Dodatek č. 2 ke Smlouvě o dílo

Shora uvedené smluvní strany se dohodly na uzavření dodatku č. 2 (dále jen „dodatek“) ke Smlouvě o dílo ze dne 05. 03. 2018, která byla uzavřena se zhotovitelem jako vybraným dodavatelem veřejné zakázky: „**Oblastní nemocnice Náchod a.s. - řešení ambulantních prostor rehabilitace II.**“.

Změnové listy č. 13-20

ZÁMKOVÁ DLAŽBA

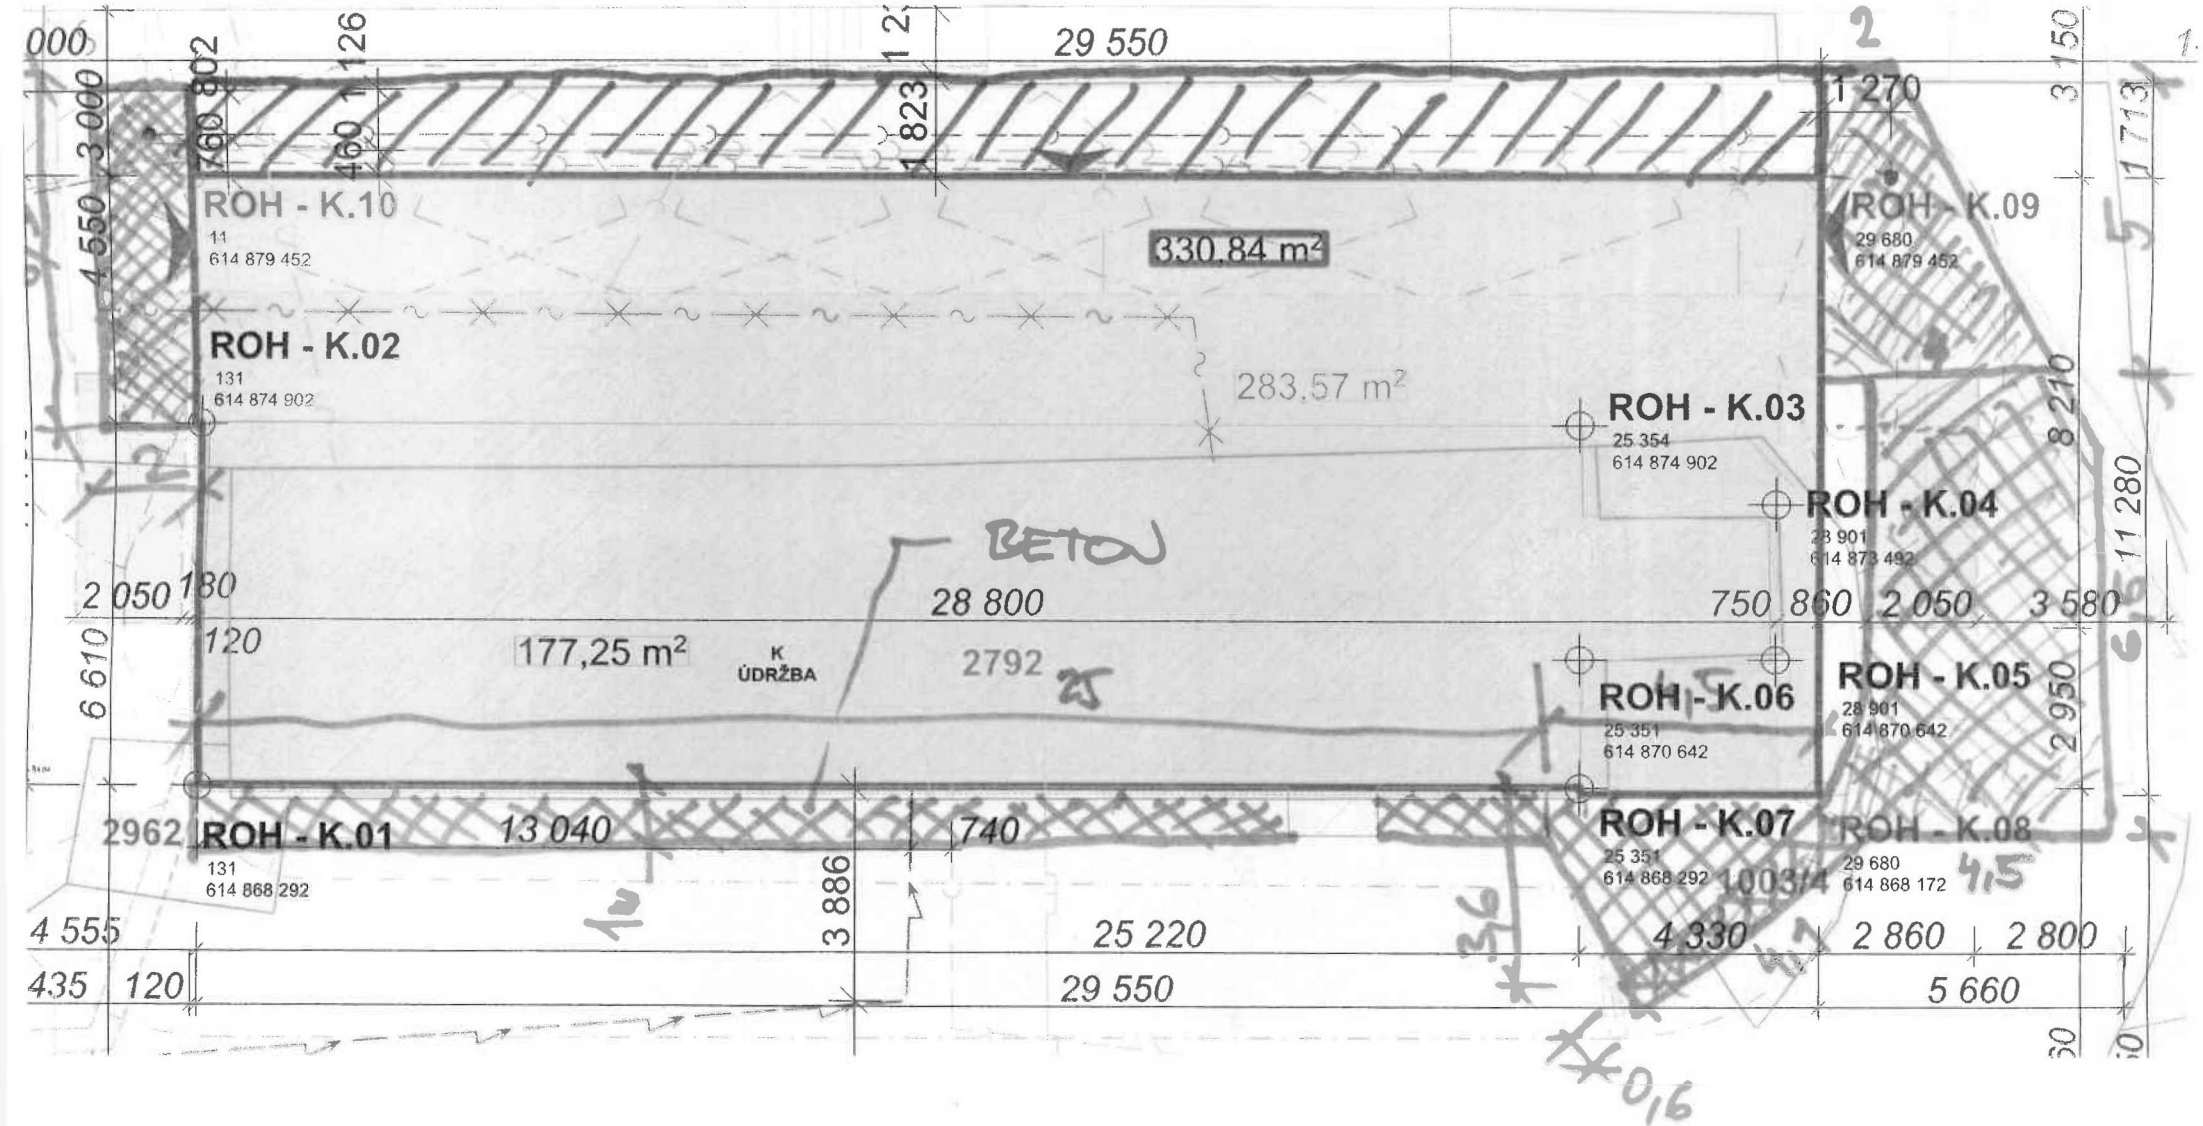
1) Popis a zdůvodnění změny:				
<p>Předmětem změnového listu je upřesnění rozsahu a technologie provedení oprav stávajících areálových komunikací a ploch na základě skutečnosti ověřené na stavbě (stávající skladby komunikací, rozsah provedených zemních a výkopových prací při stavbě kanalizace a objektu ambulanti rehabilitace).</p>

ASFALT 56,85  BETON
